서울특별시 도시관리계획(용도지구) 결정(변경) 의견청취안  
(배봉산주변 고도지구)

심 사 보 고

2022.2.10.  
도시계획관리위원회

# □ 도시관리계획(용도지구) 변경 결정도

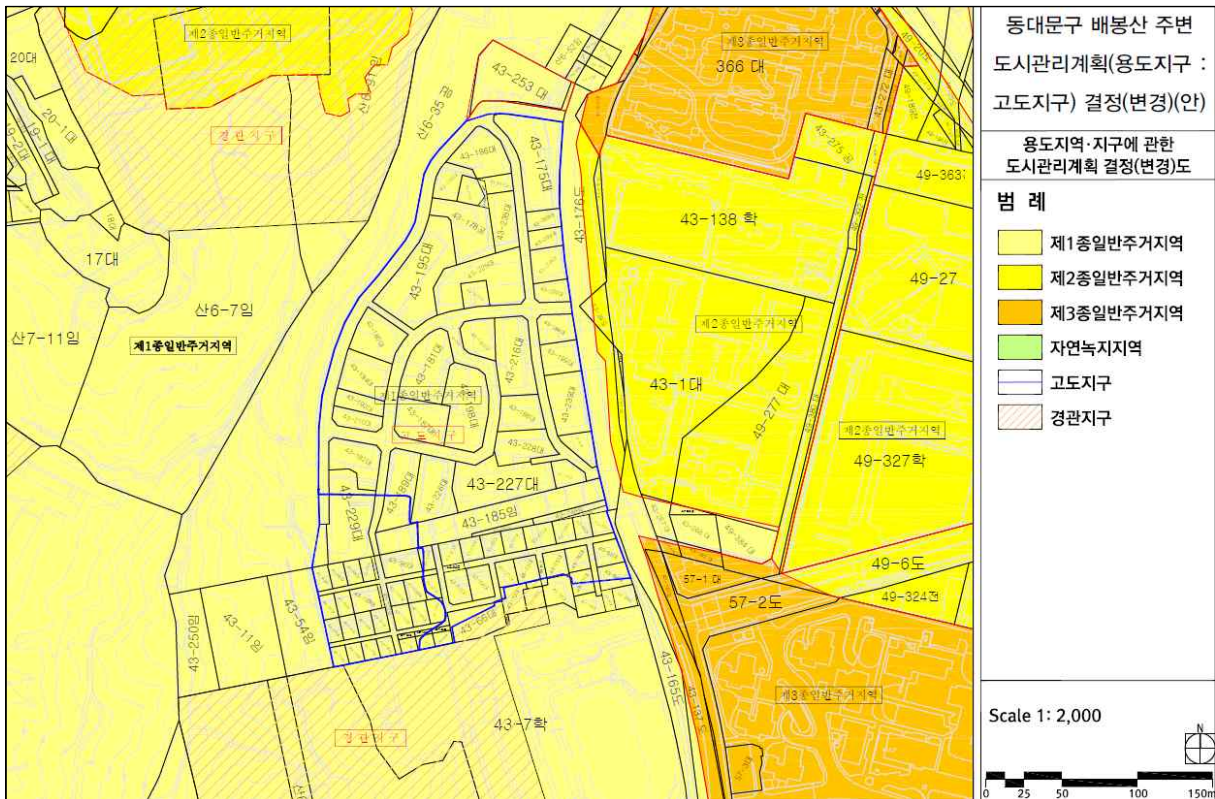
부서명	협 의 의 견	조 치 계 획	비고
도시 계획과	<ul style="list-style-type: none"> <li>○ 우리 시에서 서울시 전체 고도지구에 대한 재정비 용역을 추진하고 있으므로 용역내용과 연계 검토하여 추진 필요</li> <li>- 고도지구 변경에 따라 배봉산 주변 조망 경관 관리가 가능한지 여부를 확인할 수 있도록 다각적인 경관 시뮬레이션 자료 제출</li> <li>- 구체적인 구역계 변경 사유 제시</li> <li>- 고도지구 높이제한 내용을 명확히 이해할 수 있도록 높이제한 방식 등 검토(구체적 수치로 제시 등)</li> <li>- 「도시군관리계획 수립지침(국토교통부)」에 따라 계획설명서 내 작성 필요사항을 검토하고 필요시 제출</li> </ul>	<ul style="list-style-type: none"> <li>○ 서울시 도시관리계획 용도지구 재정비 용역의 용도지구 조정 검토지역 관리방안에 따라 조망 대상의 7부 능선 조망을 훼손치 않는 범위 내 지형차, 관련계획 등을 고려하여 완화 검토</li> <li>○ 일관성 유지와 관리 용이성을 위해 정비구역계와 구역 일치하도록 조정하고자 함</li> <li>○ 7부 능선(63.0m)을 적정 완화 높이로 검토하여 해발 45m 이상 지역은 12m 이하로 현 규제를 유지, 이하 지역은 7부능선 조망선 이하로 검토</li> </ul>	반영
도시계획 상임기획단	<ul style="list-style-type: none"> <li>○ 대상지는 배봉산 고도지구로서, 서울시 차원에서 '도시관리계획 용도지구 재정비 용역'이 진행중(2021년 6월 착수보고)인 점을 감안하여 세부적인 높이완화 기준은 우리시 도시계획과와 충분한 협의를 거쳐 계획 수립 필요</li> </ul>	<ul style="list-style-type: none"> <li>○ 서울시 도시계획과와 높이완화 기준에 대해 충분한 협의를 거쳐 계획을 수립토록 하겠음</li> </ul>	반영

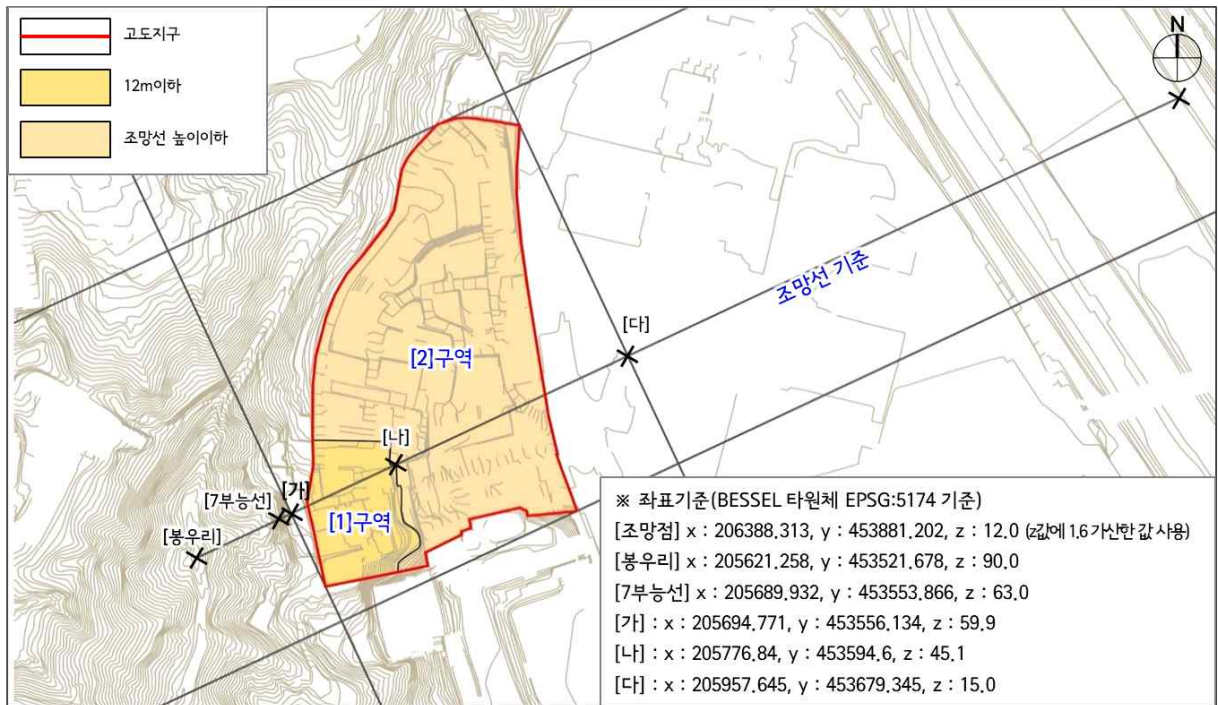
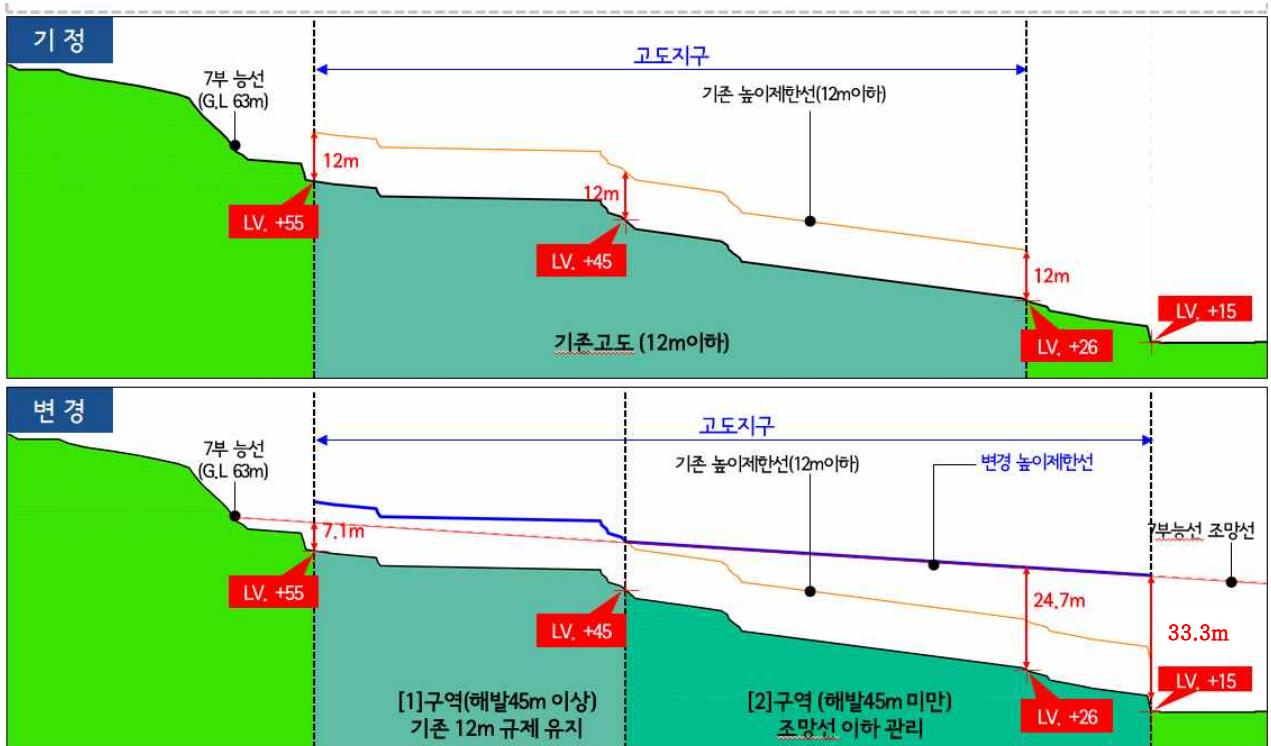
- 절대높이에서 조망선 높이기준으로 변경하게 되면, 대상지 대부분이 지표면 12m에서 지표면 12~33.3m로 높이가 완화되는 반면((2)구역 42,694 $m^2$ ), 표고가 높은 일부 지역은((1)구역 7,456 $m^2$ ) 오히려 높이제한이 강화되게 되나(지표면 7.1m),

이 의견청취안은 높이제한이 강화되는 지역은 현행 12m 이하를 유지케 함으로써7) 대상지 전체적으로 높이 규제를 완화코자 함.

○ 대상지 고도지구 변경 전후 경관 시뮬레이션을 비교한 결과, 높이제한을 완화하더라도 중랑천변의 배봉산 조망에는 영향이 적을 것으로 분석됨.
